**Avis délibéré de la Mission régionale
d'autorité environnementale de Bretagne
sur le projet de création d'un parc photovoltaïque
à Languidic (56)**

N° MRAe 2020-008614

Avis délibéré n° 2021APB12 du 3 mars 2021

Illustration 3 : Schéma d'implantation de la centrale (source : dossier)

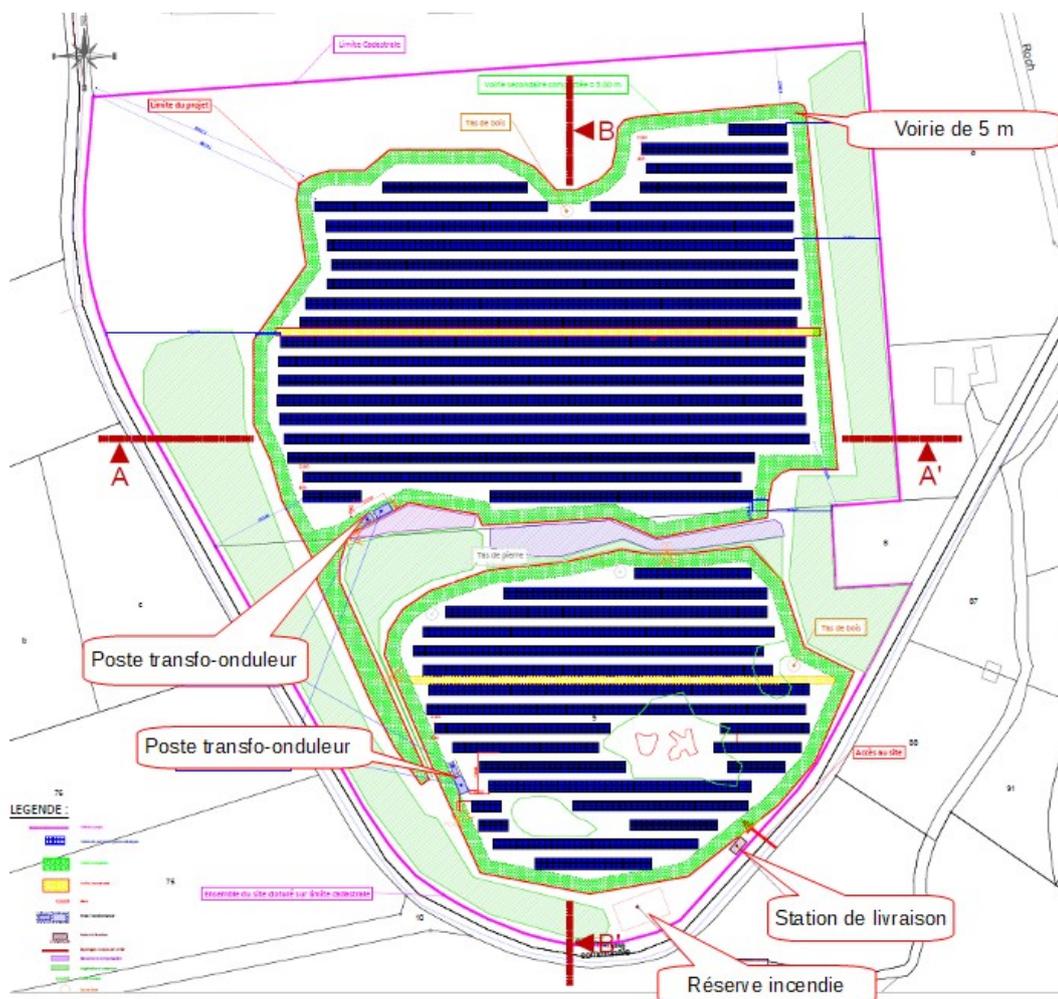
L'appréciation des incidences sur les habitats naturels ne prend pas en compte la destruction des habitats liés à l'implantation d'une voie de circulation compactée de 5 m de largeur essentiellement positionnée sur des zones à enjeu fort ou modéré sur la périphérie du plateau supérieur (illustration 3 ci-dessus). **L'analyse des incidences sur les milieux naturels devrait intégrer l'emprise des voies de circulation, y compris dans le calcul des compensations à mettre en œuvre.**

Illustration 5 : Localisation des corridors écologiques aux alentours de la zone de projetée

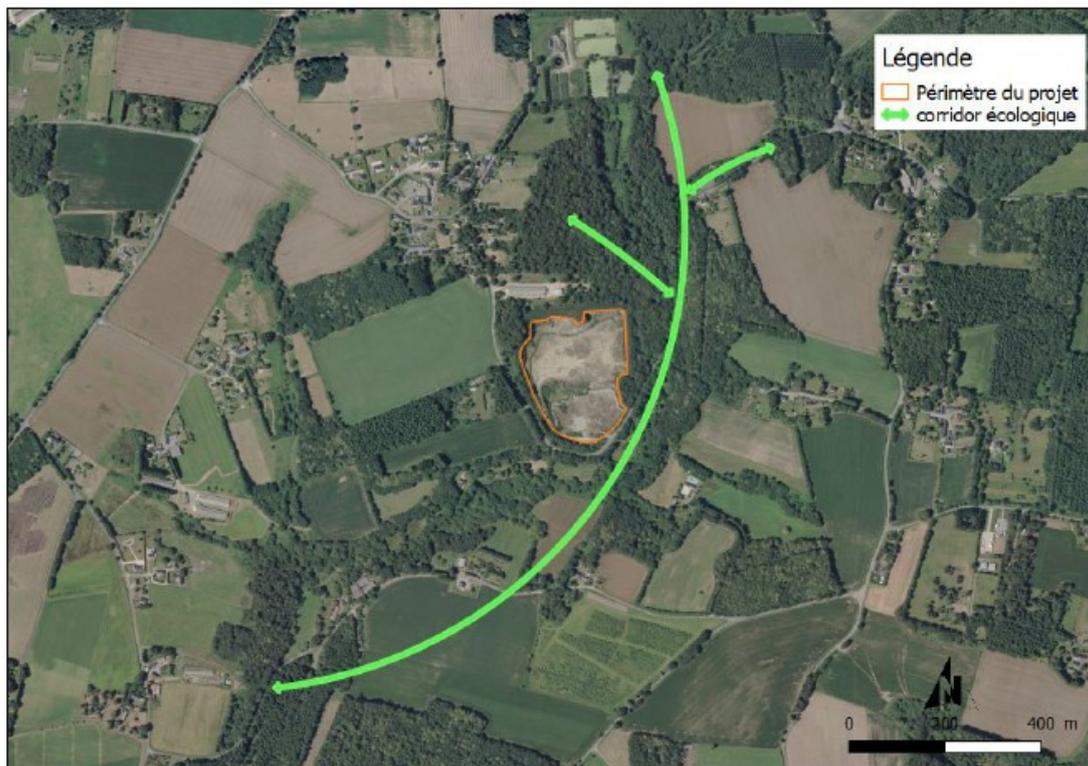
Le dossier s'attache à identifier et localiser les zonages réglementaires et d'inventaires dans un rayon respectif de 15 et 10 km et conclut à l'absence d'interaction notable entre le projet et ces sites distants. Le projet s'inscrit cependant au sein d'un corridor écologique (illustration 4 ci-dessous). Or, **le périmètre rapproché du projet n'a fait l'objet d'aucune investigation, l'étude se contentant de mentionner les espèces inventoriées sur l'aire d'implantation de la centrale solaire alors que leur cycle de vie est effectué en partie sur ce périmètre rapproché.**

L'Ae recommande de compléter la caractérisation des enjeux de biodiversité, par la prise en compte des interactions du projet avec son environnement à l'échelle du corridor écologique.
